AC7 林地開発に係る現地確認結果

令和6年8月26日に現地確認を行いましたが、その結果は下記のとおりです。

事業者より8/25豪雨による影響について説明があり、現場を確認した。

写真撮影位置

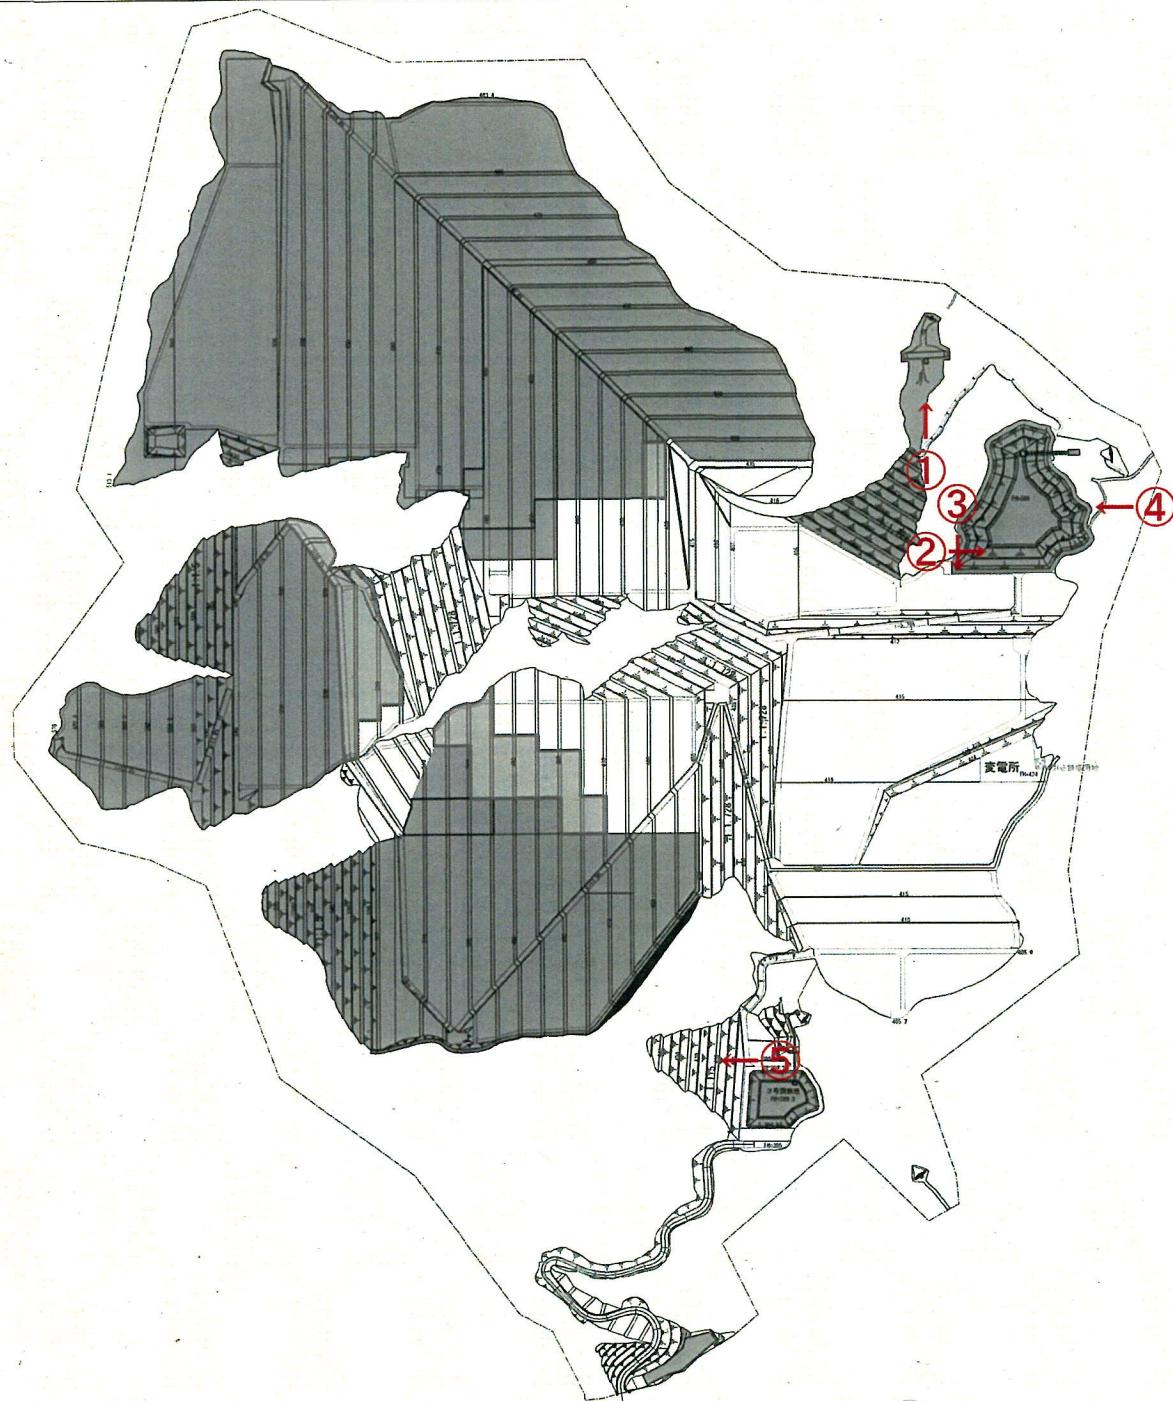
事業者より浚渫が完了したと説明があった。右側にある管は高盛土下部から伸ばしていたもので、不要になったため撤去した。オレンジ色のフロートは落葉等の流下を防ぐ目的で設置した。

ブルーシートの下部は地山であり、今後復旧工事の際にはラス張り等はせずに地山を生かして完了させる方針であると説明があった。

植栽を実施していた。今後確認の際に活着率を確認するため、気をつけるよう指導。

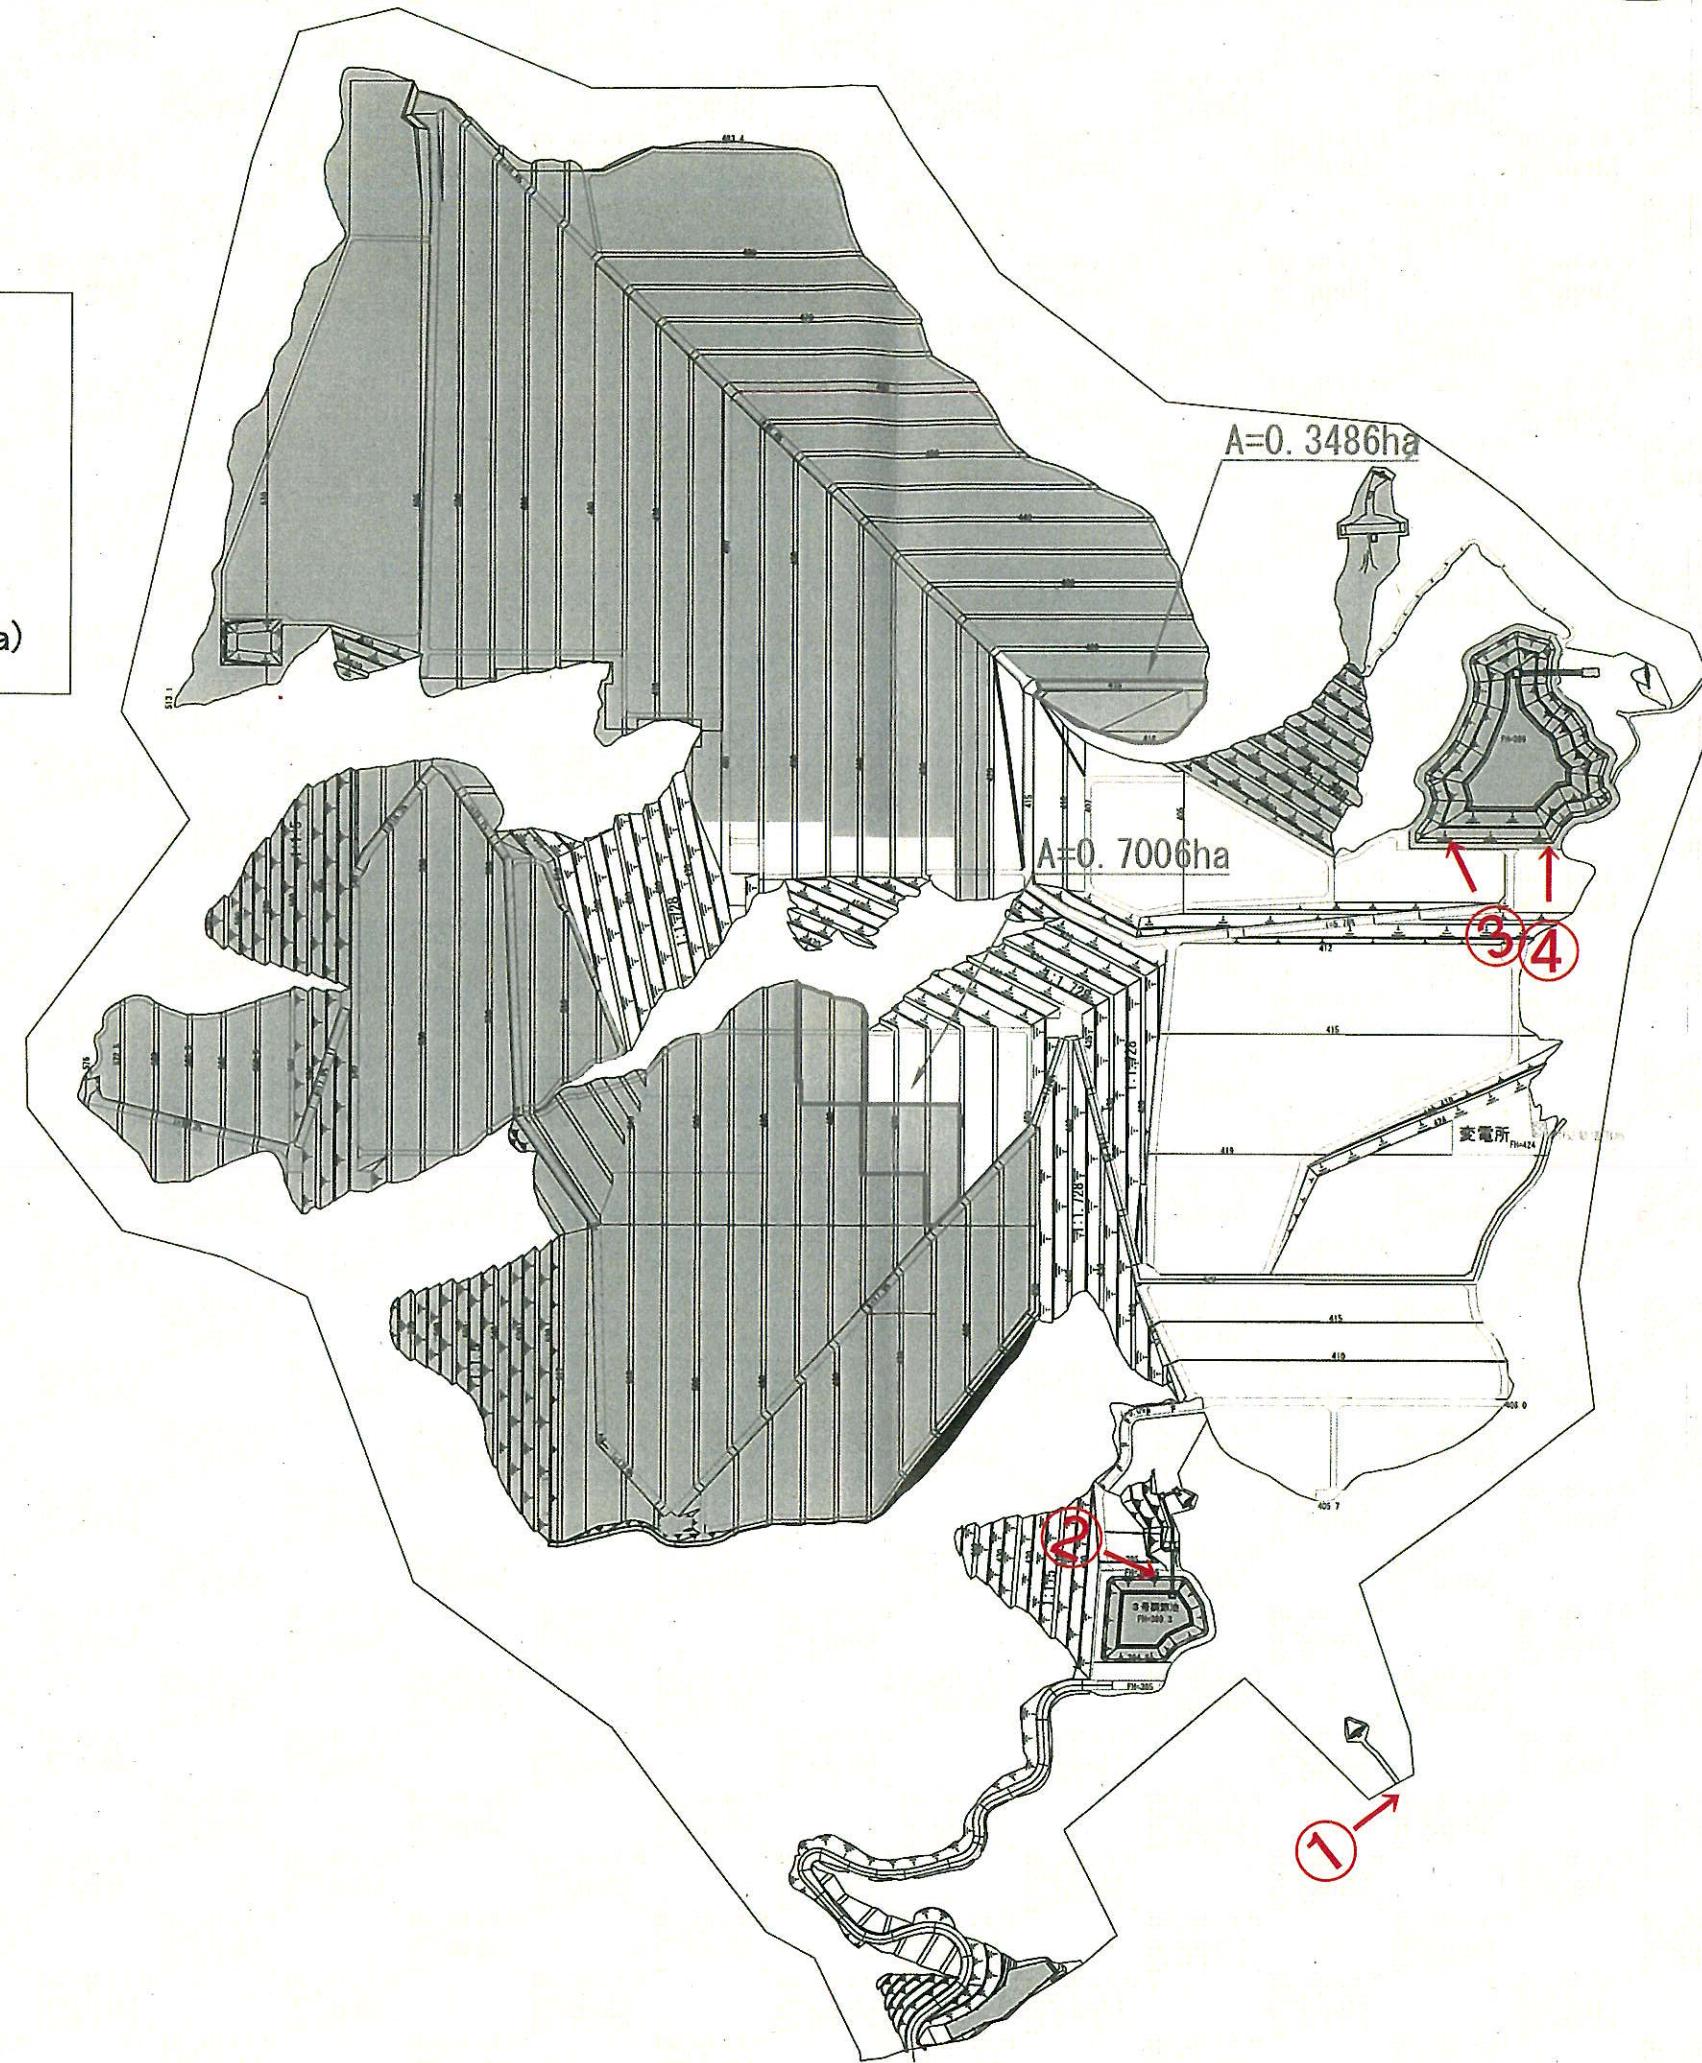
① 3号調節池下流県道沿い排水管
・冬期除雪の支障にならないよう一部撤去
・春に再設置する

② 3号調節池の浚渫準備
・ポンプで4日から排水を実施
・来週以降浚渫を実施する

③ 2号調節池仮設流入管の撤去
・造成の進展に伴い仮設配管を撤去
・土側溝により調節池に流下している。
